**Quartier Durable Paul Bert Paul
Eluard**

**Pièce 11 : Avis de l'Autorité
Environnementale**

**Avis délibéré de la mission régionale d'autorité
environnementale sur la création de la zone
d'aménagement concerté du quartier Paul Bert/Paul
Eluard et la mise en compatibilité du PLUi Grenoble Alpes
Métropole, sur la commune de Saint-Martin-d'Hères (38)**

Avis n° 2025-ARA-AP-1831

Figure 5: Modification de l' OAP n°66 (avant/après) - Source : dossier

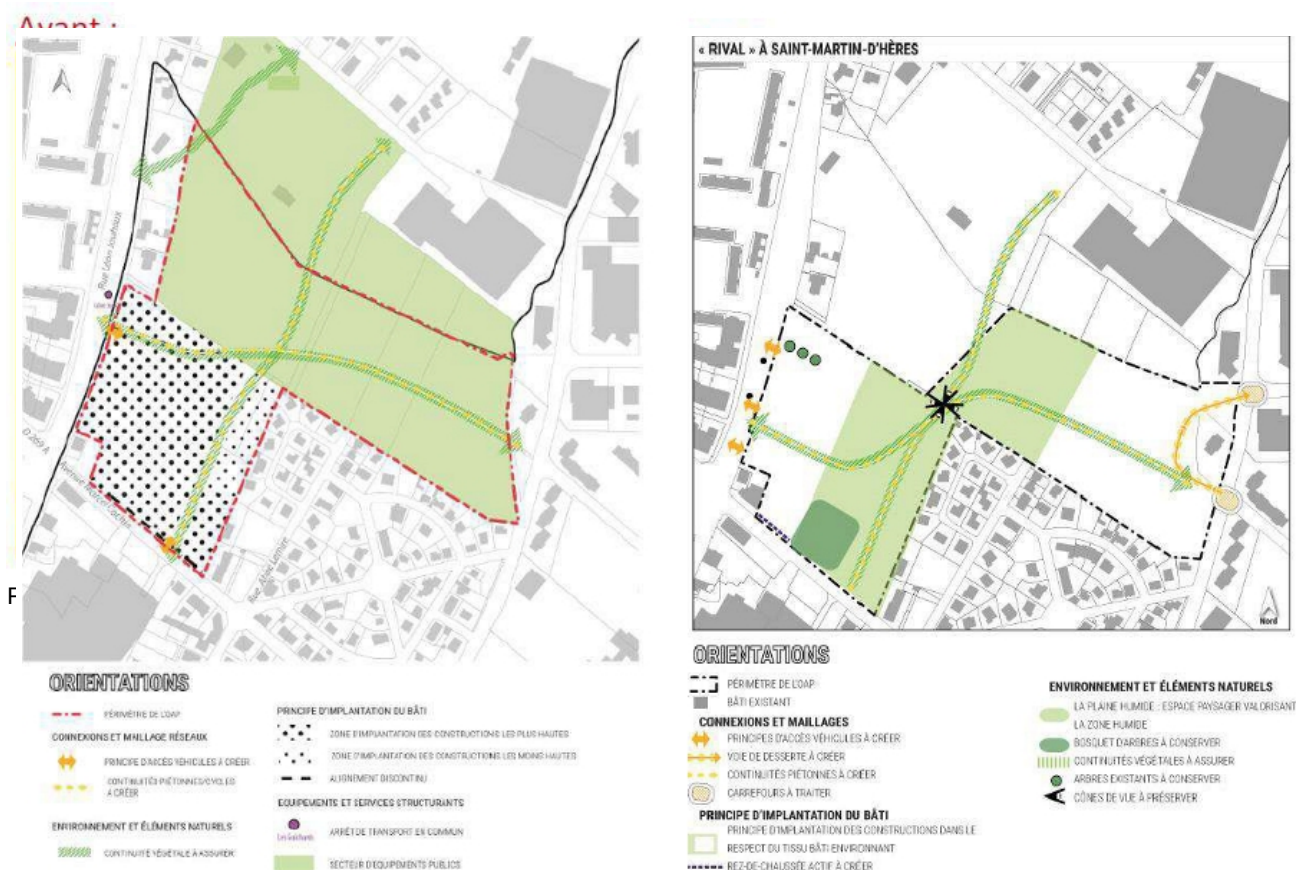
La préservation de la plaine humide et de ses composantes végétales pourraient être renforcée au-delà de la seule inscription au sein du rapport de présentation. La modification du plan F2 du patrimoine bâti, écologique et paysager intègre dorénavant le périmètre de la zone humide. Toutefois, la zone humide partielle détectée sur le secteur Nord en jachère nécessite d'y être également intégrée dès ce stade, et sa délimitation restera à adapter selon la nouvelle définition des compensations nécessaires.
